[改善箇所説明図①]

【トランスミッション構成図】

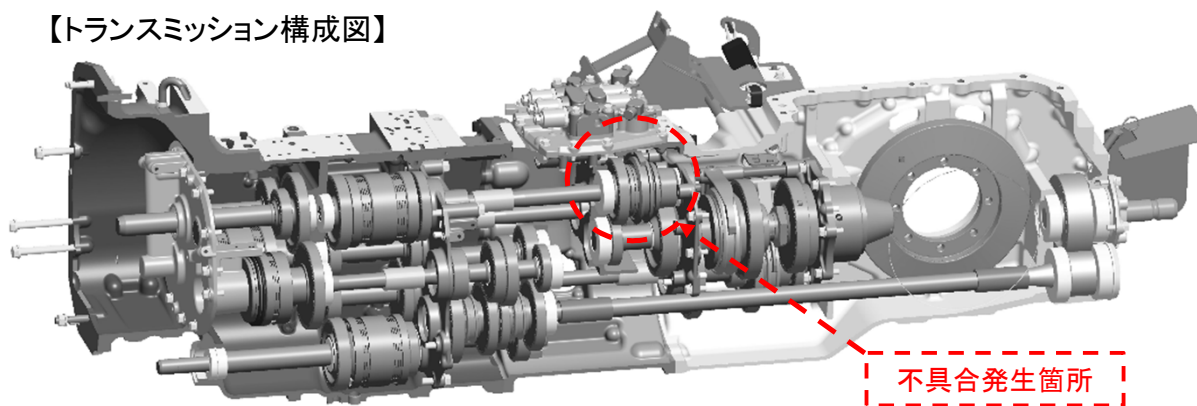
不具合発生箇所

農耕トラクタの変速機において、変速制御プログラムが不適切なため、回転数を大きく減少させるような変速を行うと、変速機が早期に摩耗する場合がある。そのため、そのまま使用を続けると、摩耗が進行し、変速できなくなり、最悪の場合、走行不能になるおそれがある。

全車両、変速制御プログラムを対策プログラムに書き換える。また、変速機を点検し摩耗が認められる部品は新品に交換する。

プログラム書き換え用コネクタのキャップ上面に青色シールを貼付する。
